Commune de Sainte-Croix

Révision générale du plan local d'urbanisme (PLU)

Avis de l'État

Figure 1 : solutions permettant le retournement des véhicules de secours

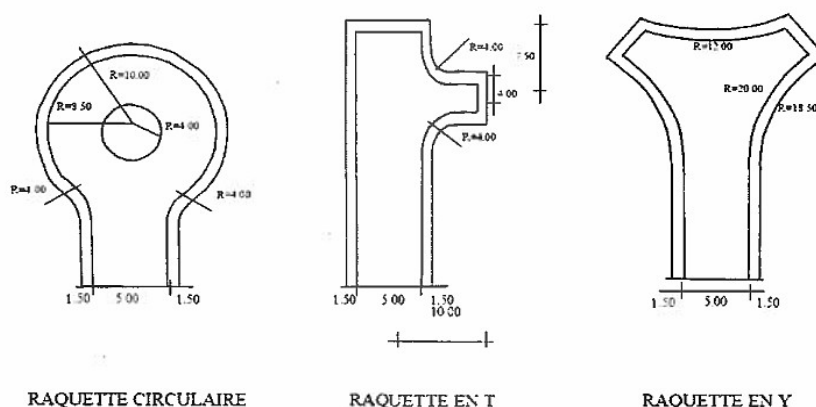
Les voies desservant des habitations de la première famille, présentant un cul-de-sac de plus de 60 mètres, doivent faire l'objet, soit de sur-largeurs ponctuelles, soit d'une aire en extrémité permettant le retournement des engins.
